Дополнение 206060-0000020-30 ДРЭ
к Руководству по эксплуатации 206060-0000020 РЭ

2.2.6 СТОЯНОЧНЫЙ ТОРМОЗ

Рисунок 2.7.1

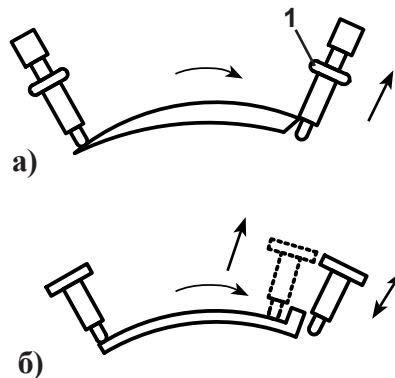
Кран привода стояночного тормоза может иметь один из двух видов рукоятки с разными вариантами фиксации. В первом варианте, рукоятка, преодолевая сопротивление пружины, перемещается назад в положение постановки на стояночный тормоз и в конце хода происходит ее автоматическая фиксация. Для возврата рукоятки в положение «расторжено» необходимо приподнять кольцо 1 (рис. 2.7.1 а) и вернуть ее в положение снятия со стояночного тормоза. Во втором варианте рукоятку при перемещении назад необходимо приподнимать в конце хода для установки в заднее фиксированное положение «заторможено» и для вывода из него.

ВНИМАНИЕ: ПЕРЕМЕЩЕНИЕ РУКОЯТКИ С УСИЛИЕМ В ПОЛОЖЕНИЕ «ЗАТОРМОЖЕНО» БЕЗ ЕЕ ПОДЪЕМА МОЖЕТ ПРИВЕСТИ К ПОЛОМКЕ ФИКСИРУЮЩЕГО ВЫСТУПА
